1. Nachtrag zum Bauantrag
01441-19-29

Objekt: Neubau einer Kalthalle
Nikolaus-Otto-Str. 22
D-33178 Borcheln

Løseplan

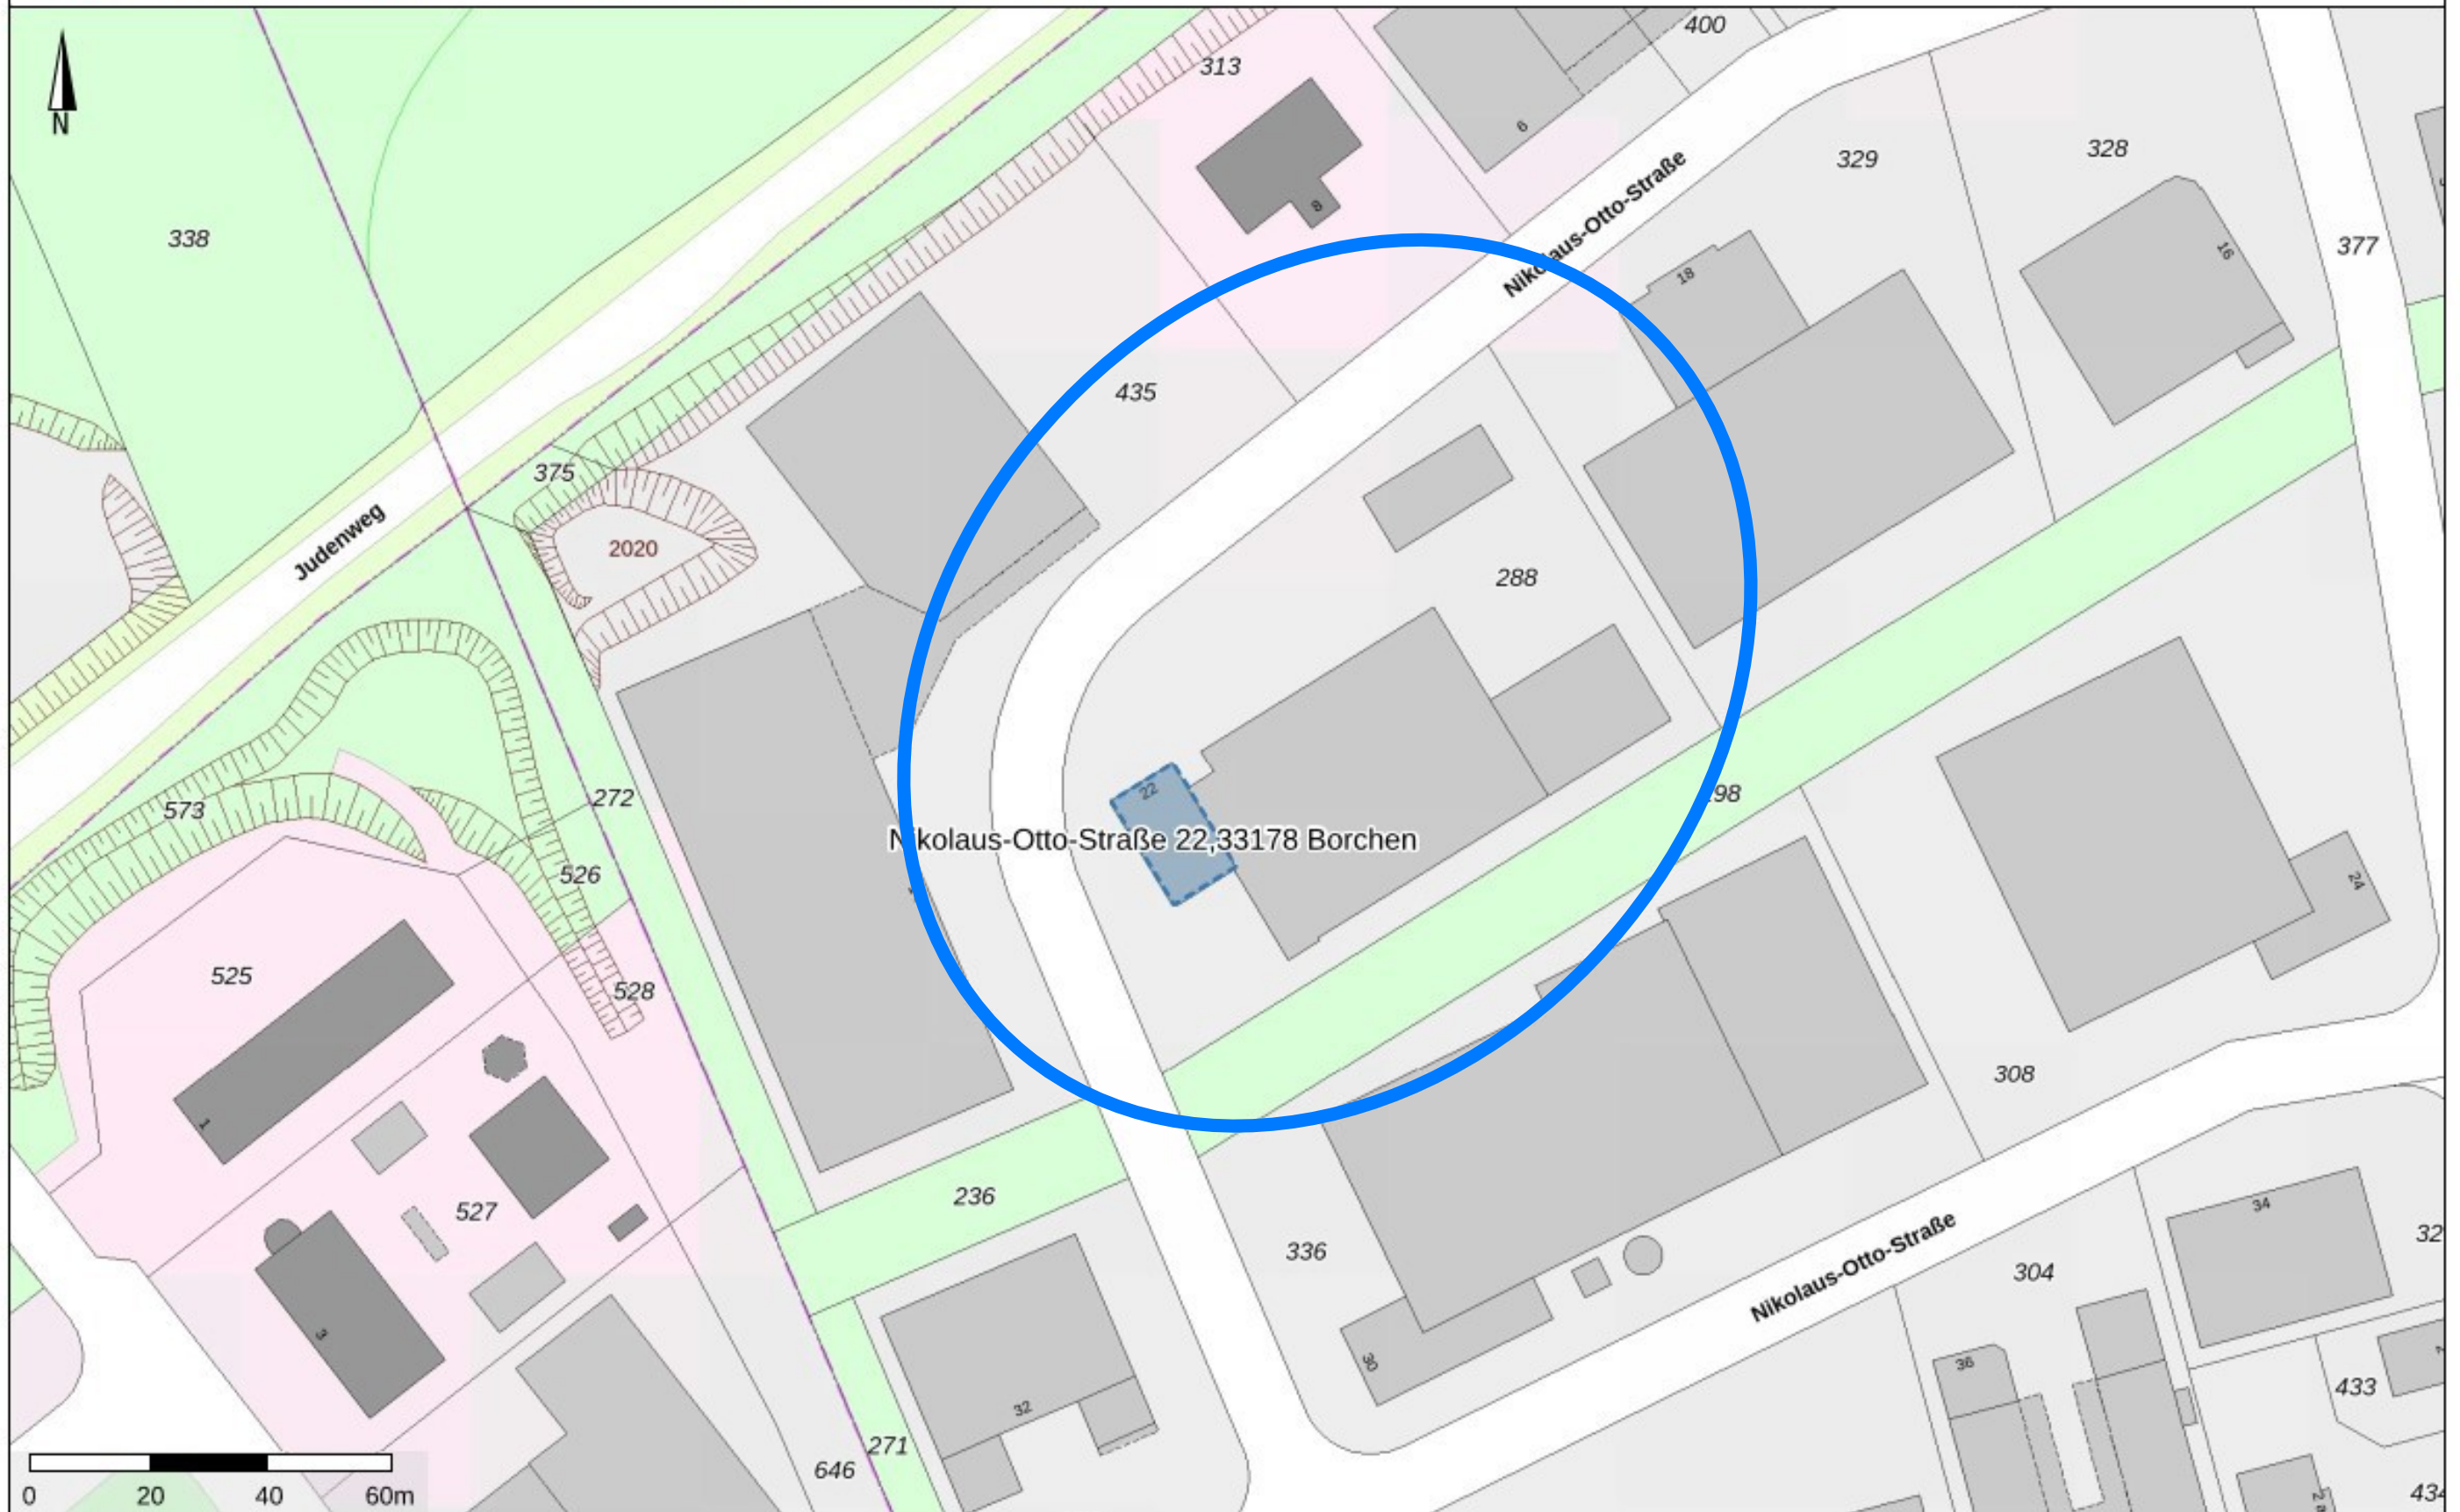
07.04.2020	Außenmaße Halle geändert, Lage auf Flurstück geändert, Bürocontainer ergänzt, Stellplatz ergänzt	11
Datum:	Art der Änderung:	Plan Nr.:

Planinhalt:
Grundriss Erdgeschoss

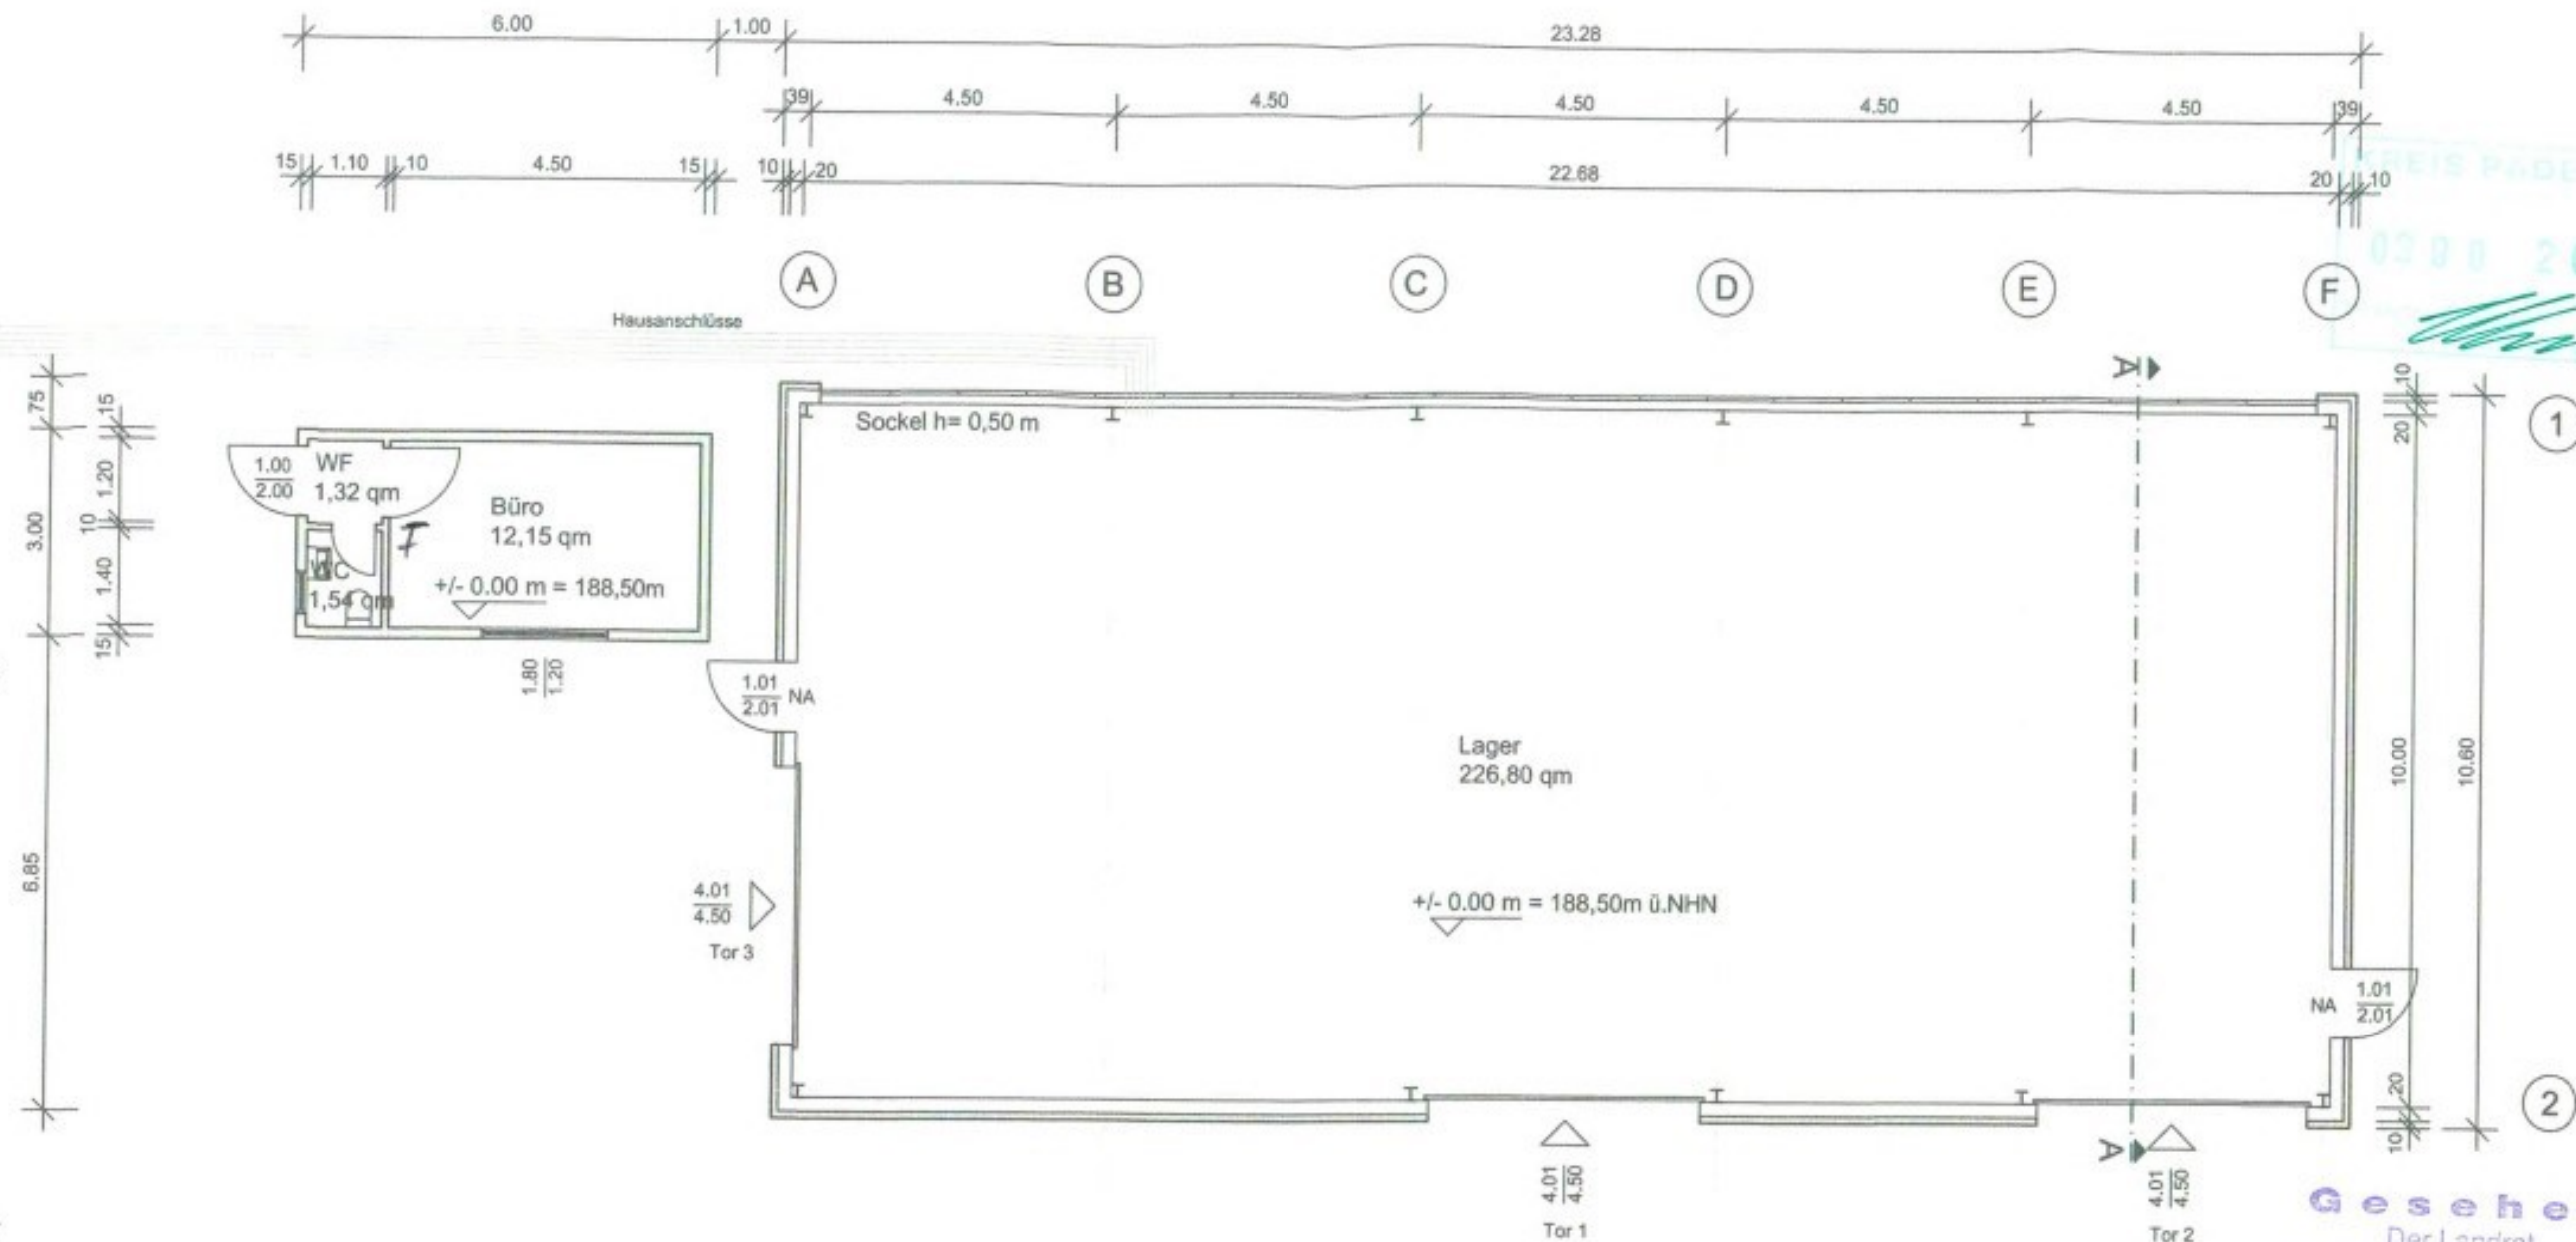
07.04.2020	Außenmaße Halle geändert, Raumauflistung geändert, Tor und Notausgang ergänzt, Bürocontainer ergänzt	2.1
Datum:	Art der Änderung:	Plan Nr.:
